COMITÉ CONSULTATIF D'URBANISME

2020-06-17

PIIA - 4663 avenue Victoria - #3001847434

PIIA - 4685 avenue Bonavista - #3001637776

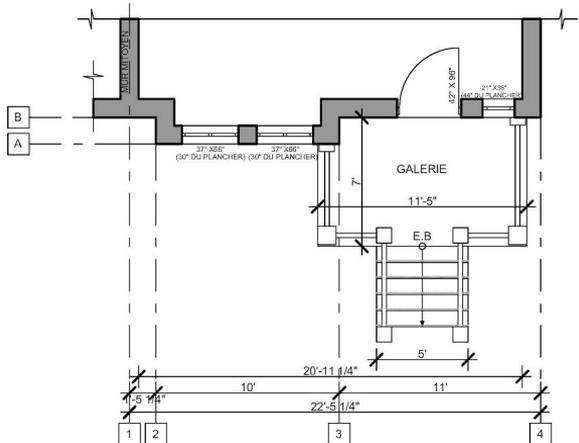
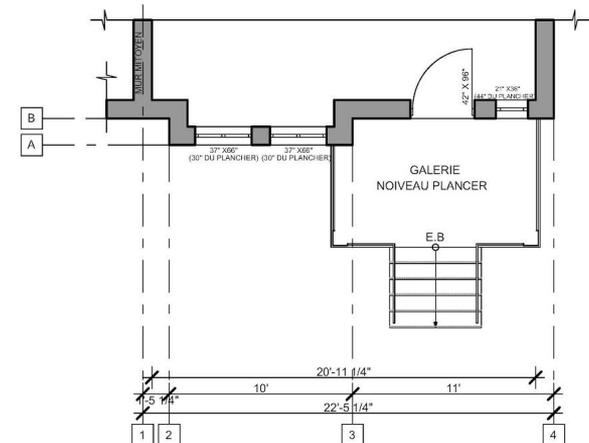
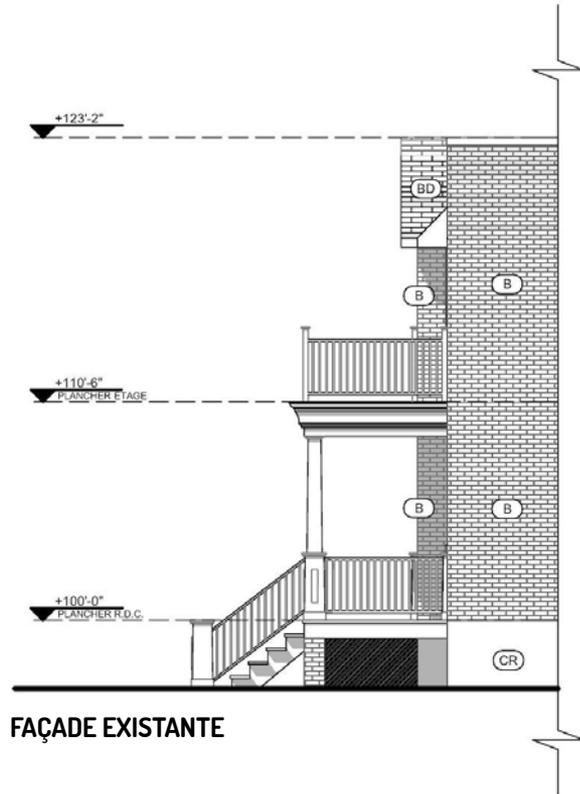
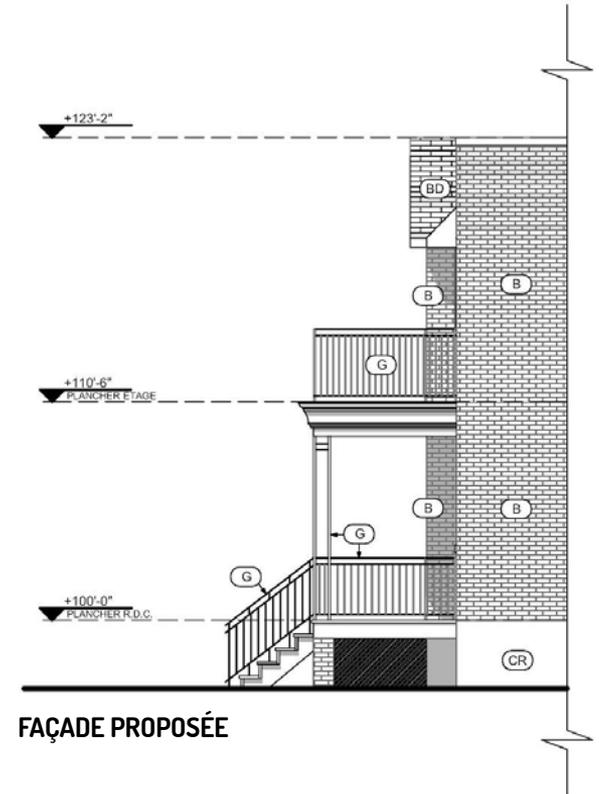
Dû au pourrissement des éléments en bois du perron et du balcon au 2e étage, le propriétaire de l'immeuble souhaite remplacer le tout, incluant les colonnes et les garde-corps, par des éléments en aluminium soudé de couleur noire.

- Considérant que la proposition présente une bonne intégration architecturale avec les éléments architecturaux existants du bâtiment;
- Considérant que la proposition présente aussi une bonne intégration architecturale avec les immeubles voisins.

Après étude des documents présentés, la Direction conclut que le projet est conforme aux articles 113, 114 et 668 du titre VIII (PIIA) du Règlement d'urbanisme de l'arrondissement de Côte-des-Neiges—Notre-Dame-de-Grâce et formule un **AVIS FAVORABLE** au projet.

- TITRE VIII EN VERTU DE L'ART. 22

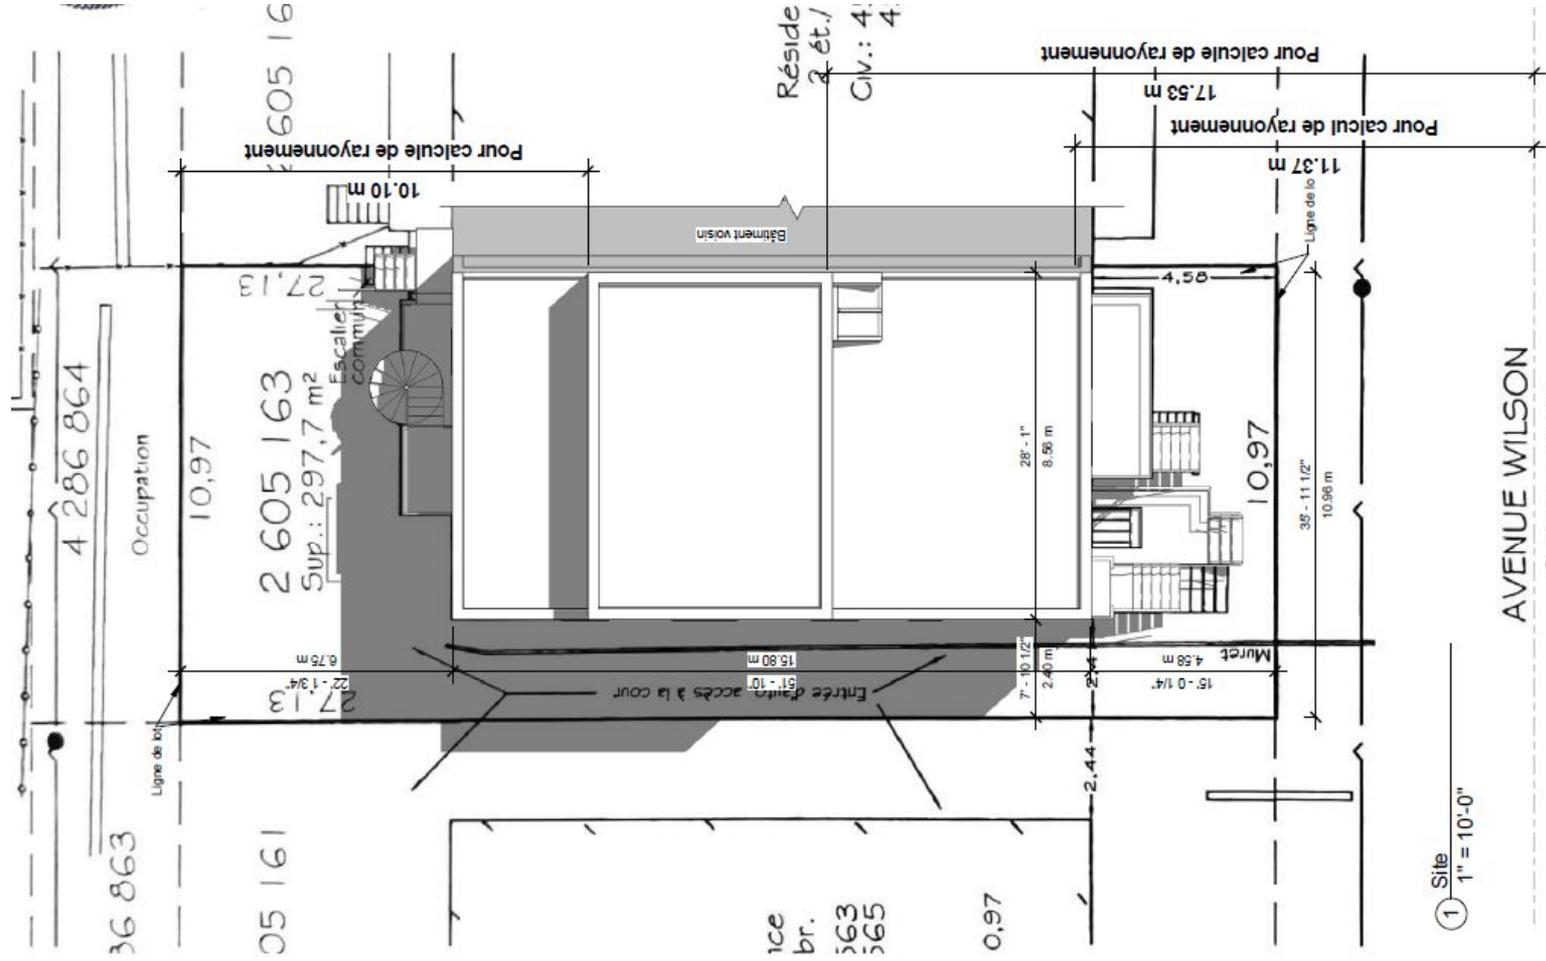
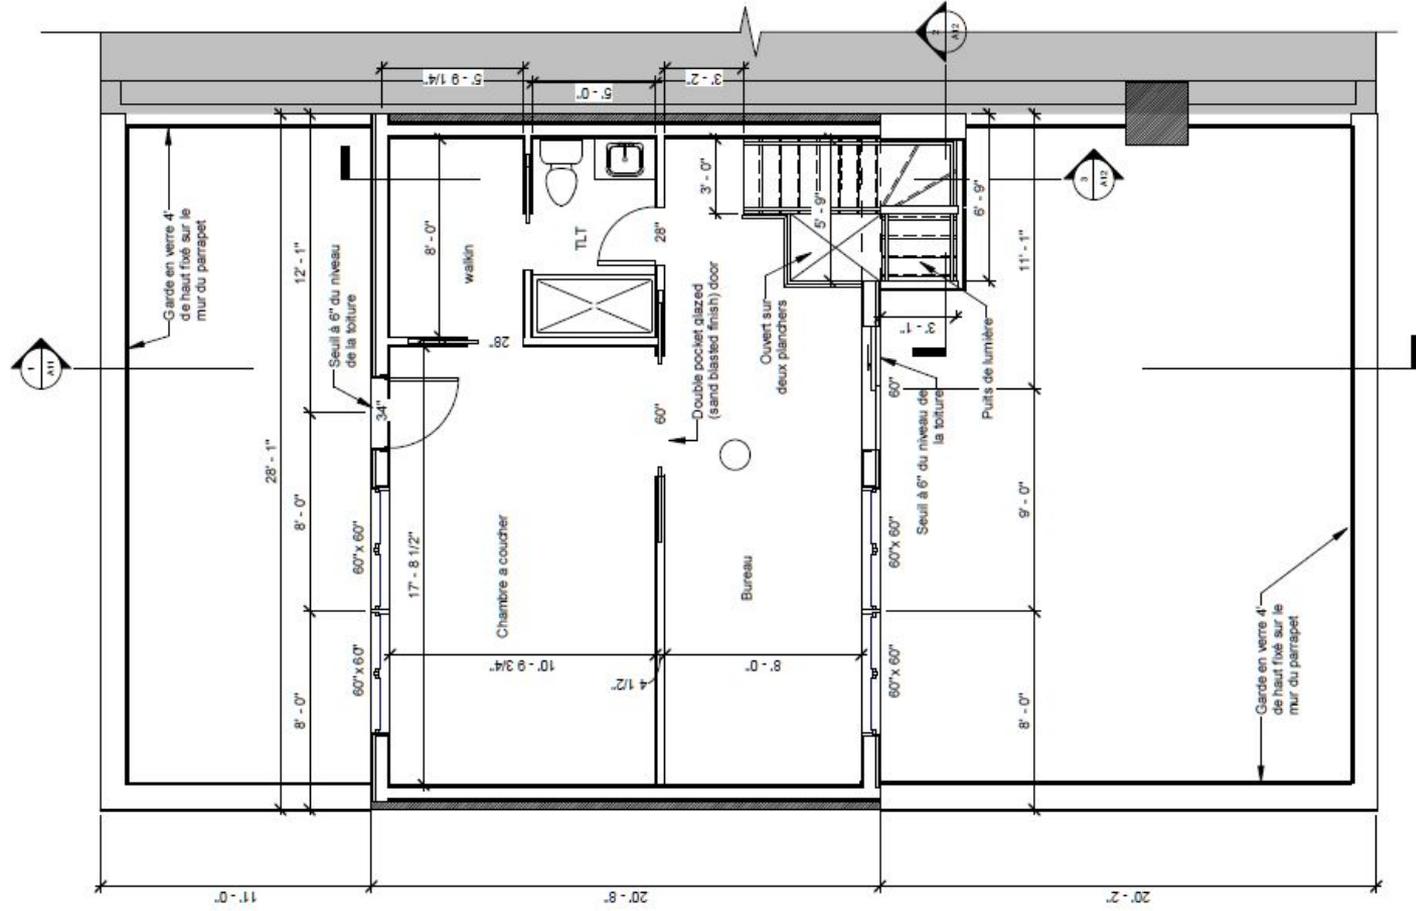
Le volume hors toit proposé sur le corps principal du bâtiment offre peu de raffinement dans sa composition, sa matérialité, et dans la distribution des ouvertures. L'intervention est non conforme à l'art. 22.

Les membres du comité sont en accord avec l'analyse de la Direction et sont d'avis que la construction hors-toit doit être retravaillée.

Après étude des documents présentés, la Direction conclut que la demande pour l'ajout d'une construction hors toit est conforme aux articles 22 et 668 du titre VIII (PIIA) du Règlement d'urbanisme de l'arrondissement de Côte-des-Neiges — Notre-Dame-de-Grâce et formule un **AVIS FAVORABLE** avec la condition suivante:

- Le garde-corps devra être en retrait du plan de façade avant de une fois sa hauteur.

ÉLÉVATION PRINCIPALE (OUEST)

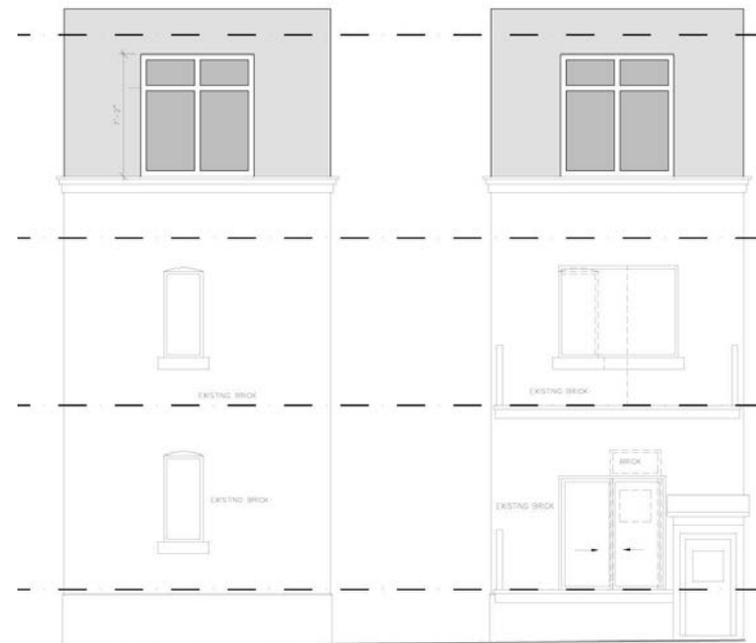
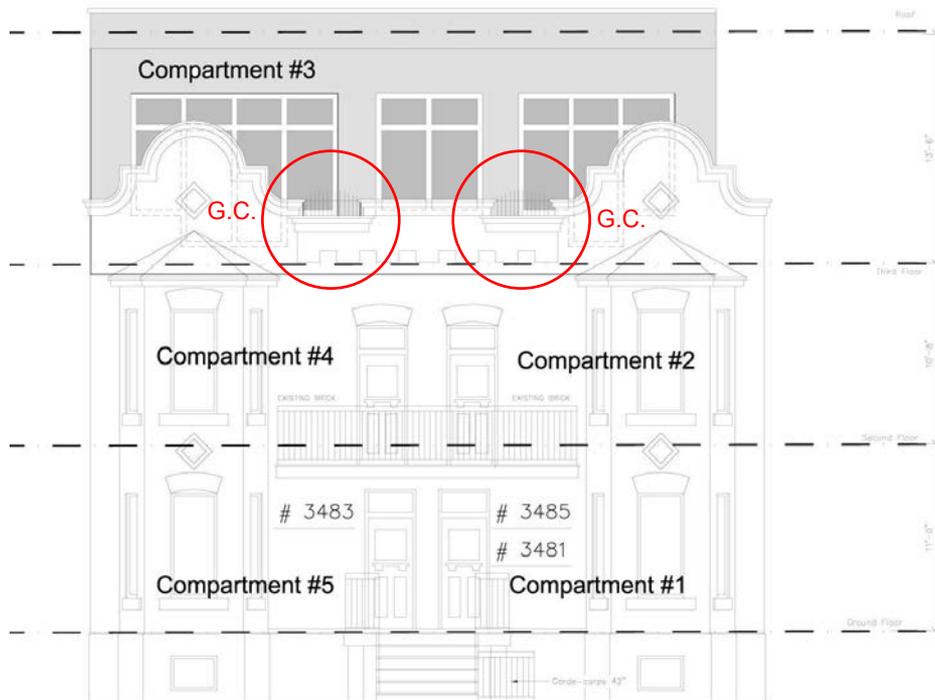
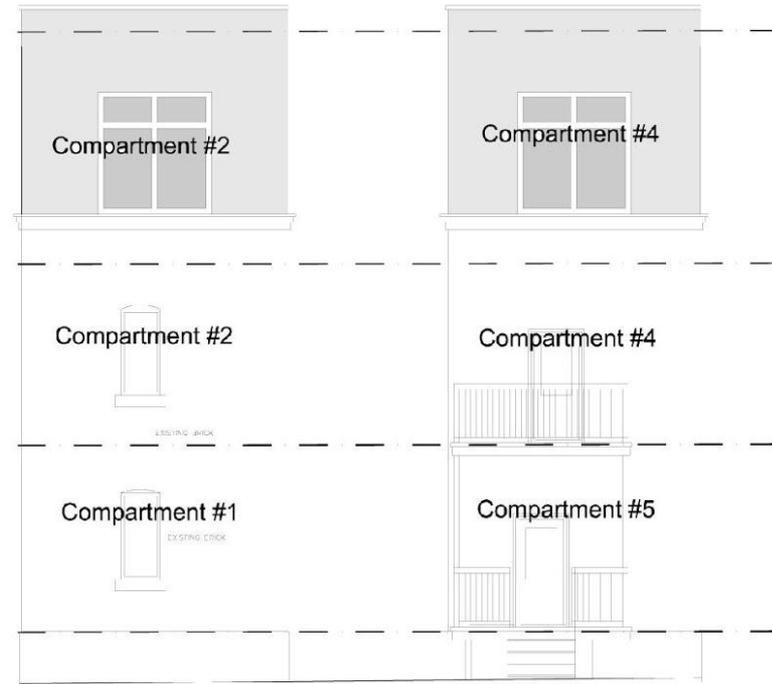
1. Les fenêtres 3B, 3C, 3D du compartiment 3 et la fenêtre 3G du compartiment 2 ont des tailles différentes par rapport aux plans pour permis.

4. Dans les plans pour permis, on voit une fenêtre derrière l'arche de brique, et une autre fenêtre à côté de la fenêtre 1K; ces fenêtres n'existent pas actuellement.

668	2°	qualités d'intégration du projet sur le plan architectural;	<input checked="" type="checkbox"/>	La modification des ouvertures tel qu'elle est présentée doit être revue afin de respecter la logique constructive et éviter de compromettre l'expression architecturale recherchée dans le projet initial (2013).	
668	3°	efficacité des éléments visant à réduire les effets d'ombre et de vent;	N/A		
668	4°	efficacité et qualités d'intégration des éléments visant à minimiser les impacts sur le milieu d'insertion, au regard de la circulation des véhicules et des piétons;	N/A		
668	5°	capacité de mettre en valeur les lieux publics et de créer un environnement sécuritaire;	N/A		
668	6°	capacité de mettre en valeur, de protéger ou d'enrichir le patrimoine architectural, naturel et paysager;	<input checked="" type="checkbox"/>	Les éléments de la proposition à l'étude ne contribuent pas à la mise en valeur du bâtiment ni à son intégration au contexte.
